INFORMAÇÃO TÉCNICA N° 462

MODELOS: DVDOKÊ K-340

ASSUNTO: PROCEDIMENTO PARA SUBSTITUIÇÃO DE MECANISMO DVD COMPLETO.

**Identificação
para o
mecanismo
1200S.**

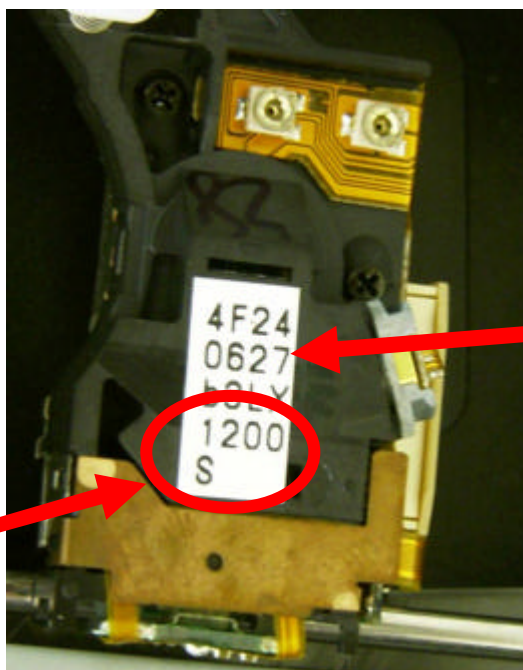
- 1) O mecanismo completo do DVD (220115001901D) enviado para campo possui versões **1200S** e **1200W** com **softwares específicos para cada um**.**
- 2) Identifique a versão do mecanismo (**1200S** ou **1200W**) através da etiqueta colada sob a unidade óptica.**

**Etiqueta na
parte inferior
do mecanismo.**
